Antwortenkatalog

Vergabestelle: Staatliche Hochbau- und Liegenschaftsverwaltung Mecklenburg-Vorpommern
Maßnahme: Neubau Landanlage Kramerhof MTS/Strelasund Kaserne
Vergabe: Metallbau, Schlosser
Vergabe-Nr: 20A0177G

Innentür

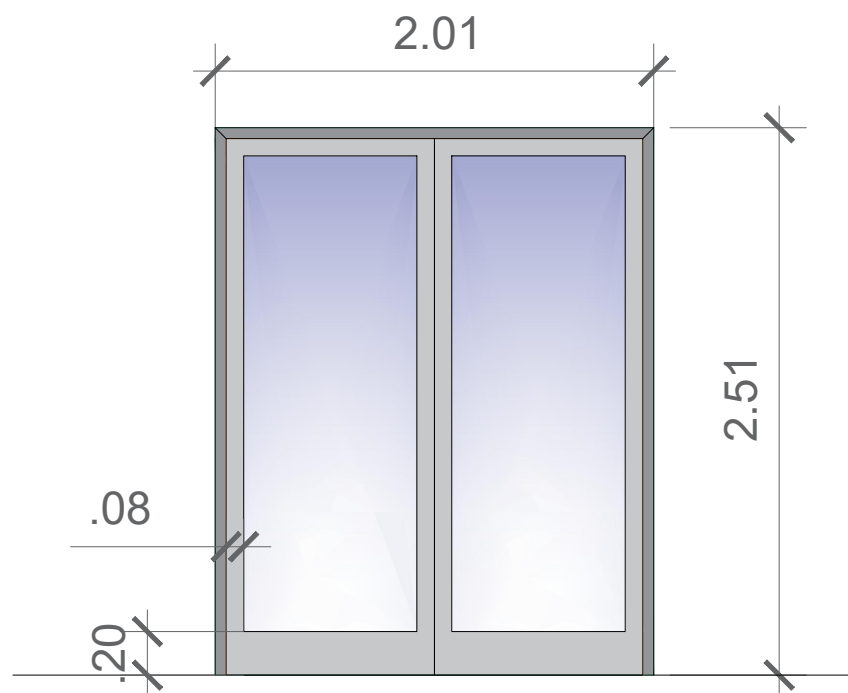
Frage: *Betreff:* »[ID: 39084] Zeichnungen der Elemente«
Inhalt: »Für die Kalkulation der Elemente benötigen wir Zeichnungen der Elemente.

Wir bitten um Nachreichung.«

Antwort: *Betreff:* »AW: Zeichnungen der Elemente«
Inhalt: » Zeichnung als Anlage zur Antwort beigefügt.«
